DIRECTION DES ÉVALUATIONS ENVIRONNEMENTALES

**Deuxième série de questions et commentaires
pour le projet d'aménagement du parc éolien du Massif du Sud
sur le territoire des municipalités de Notre-Dame-Auxiliatrice-
de-Buckland, Saint-Philémon, Saint-Luc-de-Bellechasse,
Saint-Magloire et Sainte-Sabine
par Saint-Laurent Énergies inc.**

Dossier 3211-12-134

Le 30 juin 2010

ANNEXE 1 : CARTE MILIEU HUMIDE

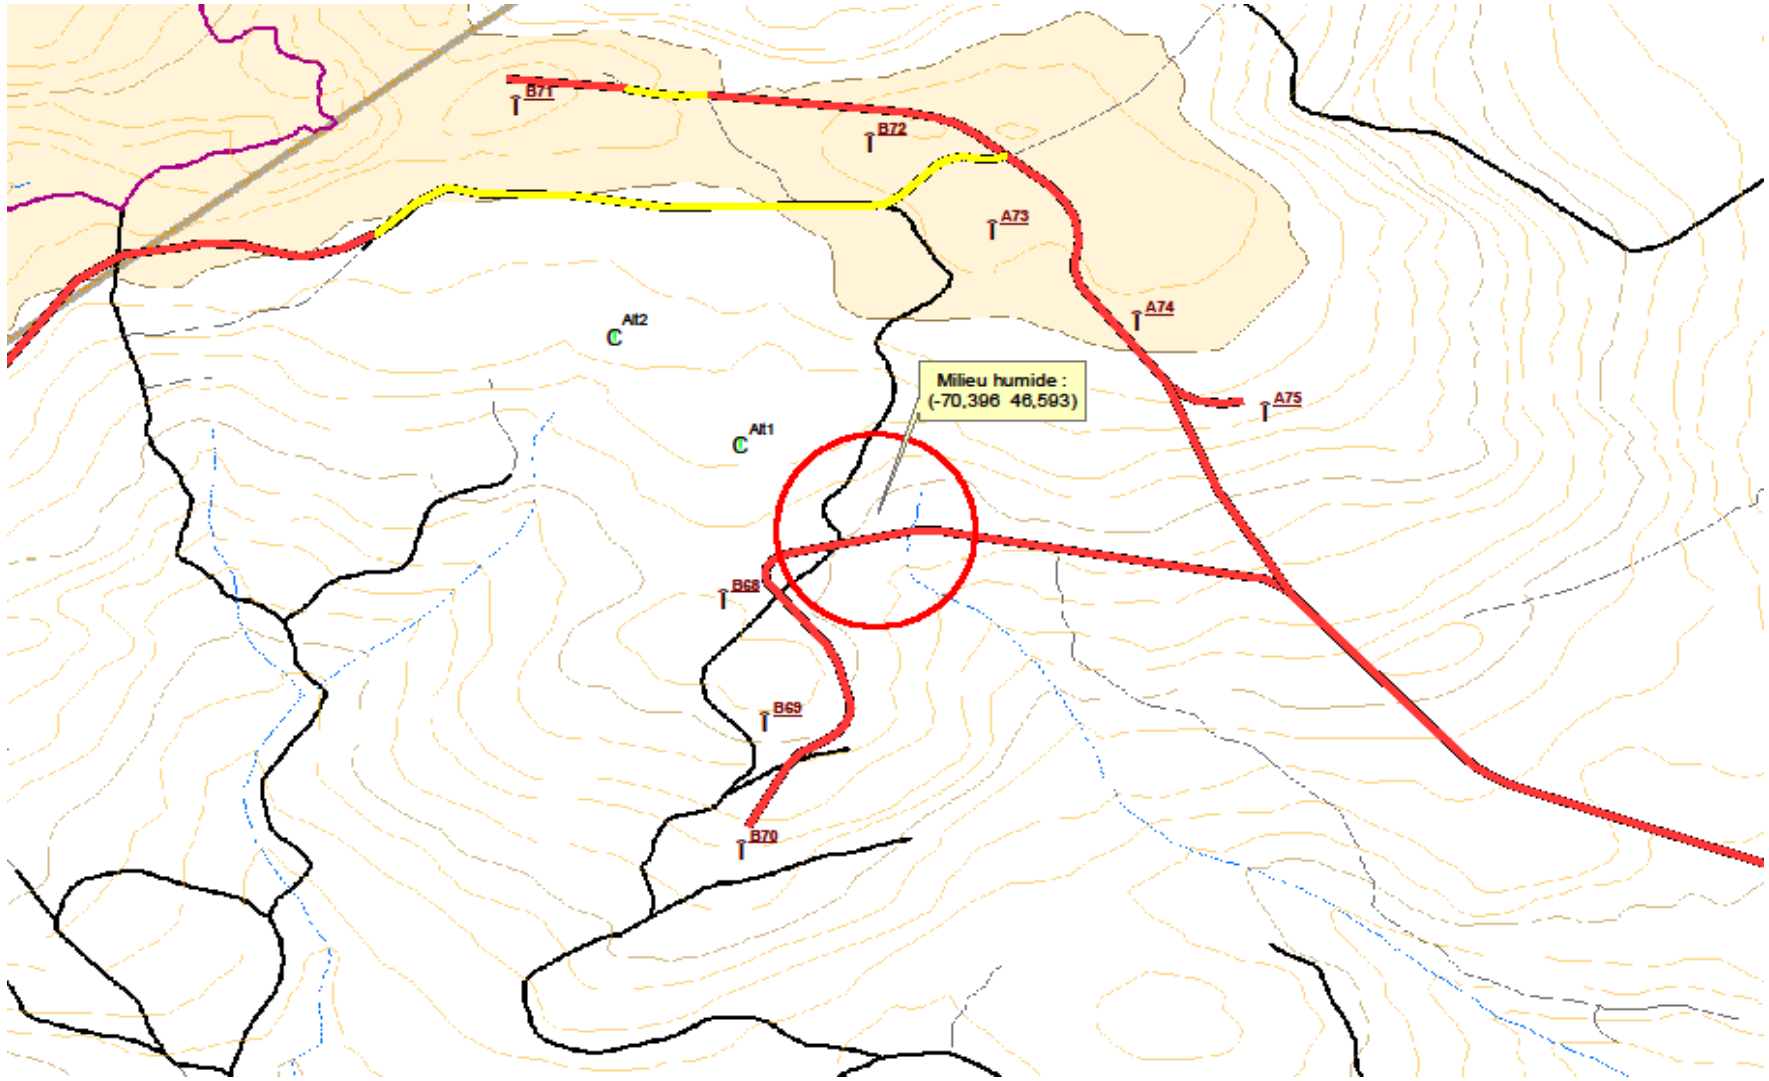
- QC-8** Selon le MDDEP, l'initiateur a apporté les éclaircissements souhaités en regard des milieux humides. Entre autres, il a cartographié les milieux humides potentiels et plus particulièrement les milieux humides boisés à l'aide des données du Système d'inventaire écoforestier (SIEF) du ministère des Ressources naturelles et de la Faune (MRNF). Cette cartographie révèle la présence d'un milieu humide à l'endroit où des

travaux sur un chemin existant devront être réalisés. Ces travaux empièteront sur le milieu humide de 0,28 ha. La Direction du patrimoine écologique et des parcs du MDDEP reconnaît que l'évitement de cet empiètement supplémentaire serait plus dommageable pour l'environnement. Il est conséquemment demandé à l'initiateur de caractériser la composition floristique du milieu humide affecté et de préciser les mesures de minimisation des impacts qu'il entend mettre en place.

- QC-9** L'initiateur doit aussi s'engager à suivre la démarche de traitement des demandes d'autorisation des projets dans les milieux humides du MDDEP lors des demandes de certificat d'autorisation pour les milieux humides qui seront touchés.
- QC-10** Nulle part dans son document l'initiateur ne mentionne la présence d'un important milieu humide sur le chemin qu'il prévoit construire entre les emplacements A75 et B68. Le tracé de ce chemin doit être relocalisé. Une carte de localisation et une photographie sont jointes en annexe au présent document.
